**Pirkimas 647895 Paviršinių nuotekų šalinimo tinklų projektavimas ir statyba  
Neries kr., Kauno mieste  
Atsakymai į klausimus  
2025-01-22**

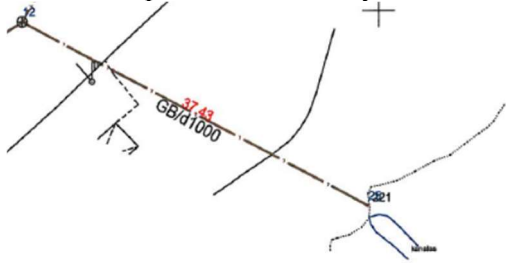
| Eil. Nr.                      | Klausimas   | Atsakymas     |            |  |  |             |         |  |  |                          |      |          |  |                          |      |           |  |                               |  |          |   |                               |  |              |     |                              |  |               |  |                              |  |              |   |                               |  |               |            |                               |  |               |           |           |         |  |  |    |     |    |     |     |    |  |
|-------------------------------|---|---------------|------------|--|--|-------------|---------|--|--|--------------------------|------|----------|--|--------------------------|------|-----------|--|-------------------------------|--|----------|---|-------------------------------|--|--------------|-----|------------------------------|--|---------------|--|------------------------------|--|--------------|---|-------------------------------|--|---------------|------------|-------------------------------|--|---------------|-----------|-----------|---------|--|--|----|-----|----|-----|-----|----|--|
| 1.                            | <p><b>Paklausimas, teiktas 2025-01-20 15:51 CVP IS pranešimu Nr. 33662</b></p> <p>1. Sausio 17d. pateikėte atsakymus į klausimus. Į klausimą „Prašome patvirtinti, kad šulinys Nr. 211 numatoma kaip žemiausia tinklo vieta į kurią numatomas naujai įrengiamų tinklo tinklų prisijungimas?“ atsakėte „Taip, numatoma pasijungimo vieta (Šul. Nr. 211) yra žemiausioje vietoje. Šulinio gylis 4,29 m.“ Su atsakymais pateikėte ir kadastro bylas. Joje šulinio gylis nurodomas – 2,0 m.</p> <table border="1" style="width: 100%; border-collapse: collapse;"> <caption>Statinio sudėtinės dalies kadastro duomenys</caption> <tr> <td>Zymėjimas</td> <td>211</td> <td></td> <td></td> </tr> <tr> <td>Pavadinimas</td> <td>Šulinys</td> <td></td> <td></td> </tr> <tr> <td>Statybos pradžios metai:</td> <td>1964</td> <td>Ilgis: m</td> <td></td> </tr> <tr> <td>Statybos pabaigos metai:</td> <td>1964</td> <td>Plotis: m</td> <td></td> </tr> <tr> <td>Rekonstravimo pradžios metai:</td> <td></td> <td>Gylis: m</td> <td>2</td> </tr> <tr> <td>Rekonstravimo pabaigos metai:</td> <td></td> <td>Skersmuo: mm</td> <td>650</td> </tr> <tr> <td>Kap. remonto pradžios metai:</td> <td></td> <td>Tūris: kub. m</td> <td></td> </tr> <tr> <td>Kap. remonto pabaigos metai:</td> <td></td> <td>Kiekis: vnt.</td> <td>1</td> </tr> <tr> <td>Papr. remonto pradžios metai:</td> <td></td> <td>Koordinatė X:</td> <td>6086249,01</td> </tr> <tr> <td>Papr. remonto pabaigos metai:</td> <td></td> <td>Koordinatė Y:</td> <td>493966,01</td> </tr> <tr> <td>Medžiaga:</td> <td>Betonas</td> <td></td> <td></td> </tr> </table> <p>Prašome patikslinti šulinio gylį.</p> <p>2. Sausio 17 d. pateiktuose atsakymuose, atsakėte:<br/>         - Pункte Nr. 3.2 „Numatyti perjungimus esamų išvadų į rekonstruojamą/naują tinklą. Projektavimo metu spręsti pajungimo būdą pagal esamą situaciją.“<br/>         - Pункte Nr. 5.2 : „Taip pat perjungti esamus tinklus, esamais diametrais, kurie patenka iš kiemų ir gretutinių gatvių į Neries krantinės gatvės paviršinių nuotekų tinklus, pasijungimo vietose įrengiant g/b šulinius.“<br/>         Prašome patikslinti ar užteks gylis į naujai projektuojamus tinklus, kurie įsijungia į esamą Nr.211, tiems šoniniams pasijungimams iš gretutinių gatvių (kaip pvz. iš Nr. 187 šulinio ar Nr. 134)?</p> <p>3. Prašome pateikti esamų tinklų, kuriuos reikia perjungti prie naujai projektuojamų tinklų, gylių – t.y. šulinių kortelių arba kadastrų, kuriuose būtų nurodytas gylis.</p> <p>Preliminariai šių šulinių Nr. :</p> <table style="width: 100%;"> <tr> <td style="width: 50%;">81</td> <td style="width: 50%;">240</td> </tr> <tr> <td>83</td> <td>239</td> </tr> <tr> <td>134</td> <td>35</td> </tr> </table> | Zymėjimas     | 211        |  |  | Pavadinimas | Šulinys |  |  | Statybos pradžios metai: | 1964 | Ilgis: m |  | Statybos pabaigos metai: | 1964 | Plotis: m |  | Rekonstravimo pradžios metai: |  | Gylis: m | 2 | Rekonstravimo pabaigos metai: |  | Skersmuo: mm | 650 | Kap. remonto pradžios metai: |  | Tūris: kub. m |  | Kap. remonto pabaigos metai: |  | Kiekis: vnt. | 1 | Papr. remonto pradžios metai: |  | Koordinatė X: | 6086249,01 | Papr. remonto pabaigos metai: |  | Koordinatė Y: | 493966,01 | Medžiaga: | Betonas |  |  | 81 | 240 | 83 | 239 | 134 | 35 | <p>1. Informacija pateikta vadovaujantis GIS'e disponuojamais duomenimis. Prašome vadovautis prie konkurso sąlygų pateikta informacija.</p> <p>2. Neturime išsamesnės informacijos apie tinklus ir šulinius, negu pateikta kadastrų matavimų bylose. Duomenis patikslinti projektavimo metu.<br/>         Rangovas teikdamas pasiūlymą turi vertinti, kad rekonstruojamas ir naujai projektuojamas tinklas bus dabartiniame tinklo gilyje.</p> <p>3. Neturime išsamesnės informacijos apie tinklus ir šulinius, negu pateikta kadastrų matavimų bylose. Duomenis patikslinti projektavimo metu.</p> <p>Pridedama kadastrinių matavimų Unik. Nr. 4400-6004-4379 byla.</p> |
